Onderwerp: Technische vragen bij “bestemmingsplan Chopinstraat 3-29, Groesbeek”

Op de raadsvergadering van 11 april aanstaande staat de behandeling “Vaststellen gewijzigd bestemmingsplan Chopinstraat 3-29, Groesbeek” op de agenda. Ter voorbereiding hiervan bespreken we dit onderwerp in de carrousel van 4 april. Voorafgaande hebben wij een aantal vragen, die we graag voor of tijdens de carrousel beantwoord willen zien.

Bijlage 2 - Chopinstraat Groesbeek profiel
Maaiveld hoogtematen zijn verkregen vanuit het Actueel Hoogtebestand Nederland (AHN4), aan deze hoogtematen kunnen geen rechten worden ontleend.

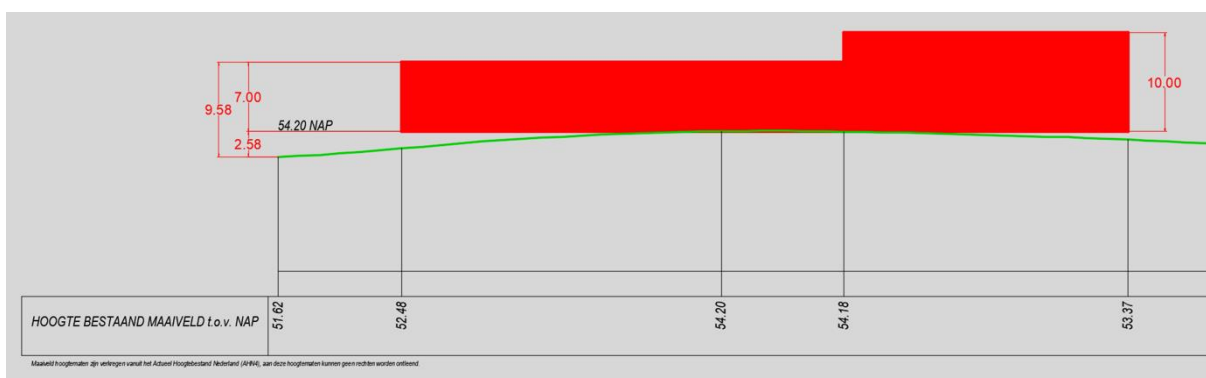
Bijlage 2 is een lengteprofiel over de as van de Chopinstraat in groen met daarop het verloop van het maaiveld (punten om de 2 meter) en de locatie van het nieuwe gebouw in rood. Veronderstel dat wordt uitgegaan van een bouwpeil van 54.20 boven NAP. Dan ligt de bovenkant van het gebouw 9.58 boven het maaiveld gezien vanuit Chopinstraat 33. Dat is aanzienlijk meer dan de 7 meter waar telkens over wordt gesproken. Het kan natuurlijk dat ervoor wordt gekozen om het gebouw niet op het maaiveld maar verdiept aan te leggen. Dan horen we dat graag.

3. Is het correct dat het nieuwe gebouw op het maaiveld wordt gebouwd?
 - a. Bent u het met ons eens dat de zijgevel niet 7 meter, maar 9.58 hoog wordt?

Het gehele nieuwe gebouw wordt op 1 niveau gerealiseerd. Als peil van de nieuwbouw hanteren we de definitie zoals peil in het bestemmingsplan is opgenomen. Door het hoogteverschil is het mogelijk om aan de westelijke zijgevel een extra appartement te realiseren in de 'kelderlaag'. De bouwhoogte is op deze locatie 7 meter. Door het hoogteverschil is er inderdaad meer zichtbaar dan deze bouwhoogte. Doordat er in de 'kelderlaag' een appartement gerealiseerd wordt, is de extra hoogte benut en ontstaat er geen gesloten wand.
